改善箇所説明図

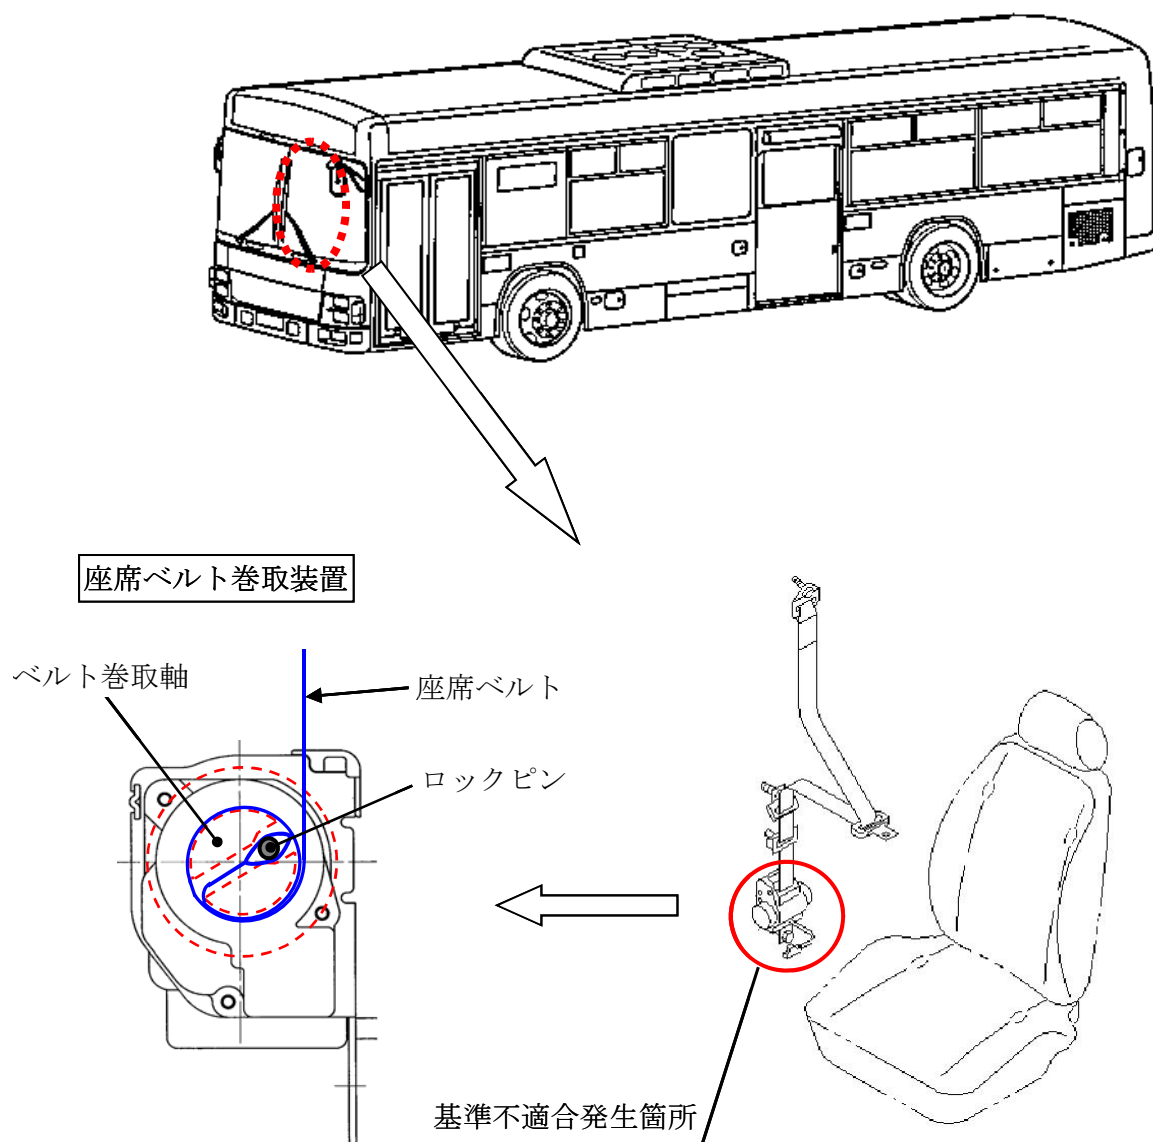
路線バスの運転席の3点式座席ベルト巻取装置において、ベルト巻取軸とベルト端部を固定しているロックピンが取り付けられていないものがある。そのため、座席ベルトを最後まで引き出すと、巻取装置からベルトが外れ、座席ベルトが使用できなくなるおそ

全車両、当該座席ベルトを点検し、巻取装置からベルトが外れるものは良品と交換する。

識別：座席ベルトのアンカーボルト部に白色ペイントを塗布する。
